dotyczy: postępowania prowadzonego w trybie przetargu nieograniczonego na „dostawę jednorazowych materiałów medycznych do krążenia pozaustrojowego dla Klinicznego Oddziału Kardiochirurgii oraz Klinicznego Oddziału Anestezjologii i Intensywnej Terapii wraz z najmem 2 monitorów, znak sprawy: 4 WSzKzP.SZP.2612.35.2022”, prowadzonego przez 4 Wojskowy Szpital Kliniczny z Polikliniką SPZOZ, ul. Weigla 5, 50-981 Wrocław:

Odpowiedzi na zapytania Wykonawców

SCHEMAT AB2775

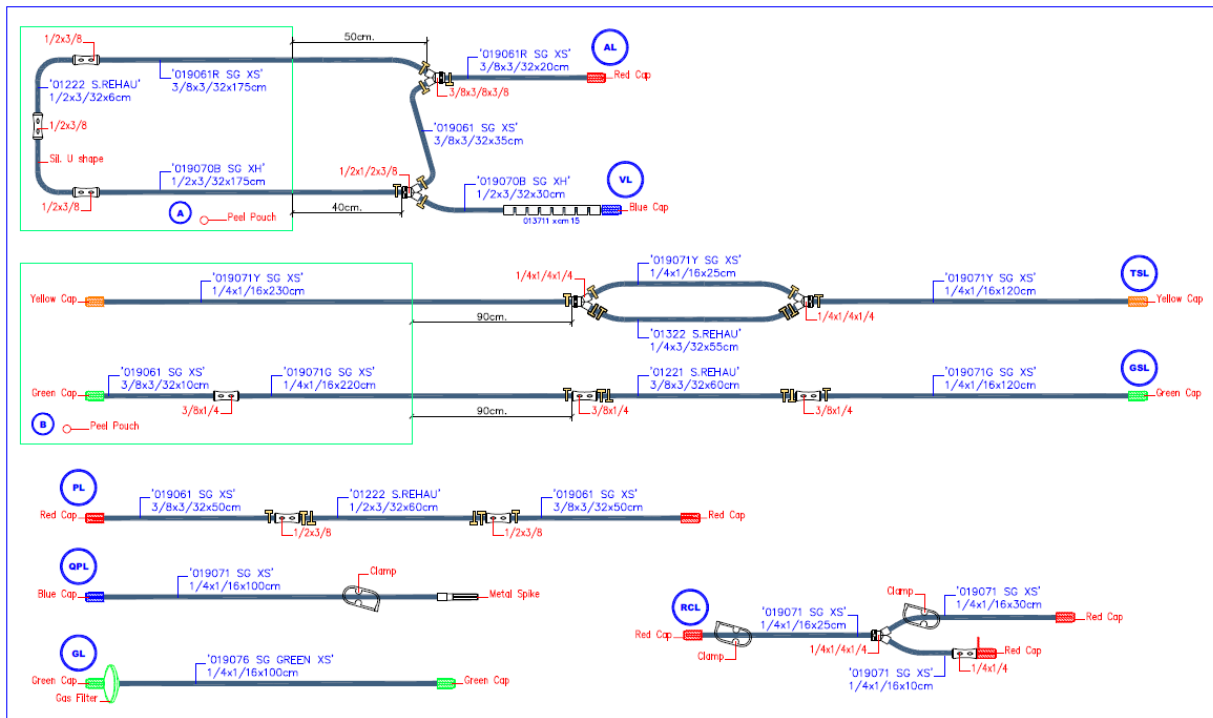
1. Czy Zamawiający w zadaniu 10 dopuści oksygenator z przepływem 0,5-7l/min, wypełnieniem statycznym 366ml, powierzchnią wymiany gazowej 1,78m² i wymiennikiem ciepła poliuretanowym, jest to oksygenator do tej pory używany na bloku operacyjnym?
odp. Zamawiający dopuszcza, pozostałe parametry SWZ bez zmian.
2. Czy Zamawiający dopuści schematy drenów do zadania nr 10 – schematy w załączeniu?
odp. Zamawiający dopuszcza schemat drenów do krążenia pozaustrojowego – załącznik AB2775, nie dopuszcza schematu – załącznik AB2774. Pozostałe parametry SWZ bez zmian.

Connectors available

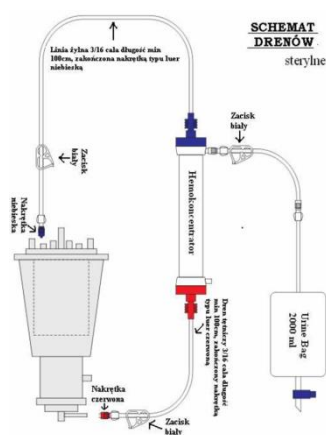
3. Która z poniższych końcówek łączy przetwornik z kablem monitora?
dotyczy Pakietu nr 6 – Czujniki ciśnienia

odp. Pytanie bezprzedmiotowe; sprzęt podłączony do płucoserca a nie monitora.

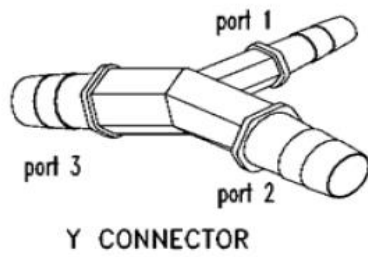
- powierzchnia wymiany gazowej to 1,81 m²
- wypełnienie statyczne jest równe 220 ml?
odp. Pytanie bezprzedmiotowe, nie dotyczy pakietu nr 4.
15. Czy Zamawiający, w pakiecie 15.4 wyrazi zgodę na zaoferowanie trójników w konfiguracji 3/8 x 3/8 x x1/2, zamiast 1/2 x 3/8 x 3/8 oraz 3/8 x 1/2 x 1/2, zamiast 1/2 x 1/2 x 3/8, gdzie rozkład portów jest

następujący:

odp. Zamawiający dopuszcza, pozostałe parametry SWZ bez zmian.
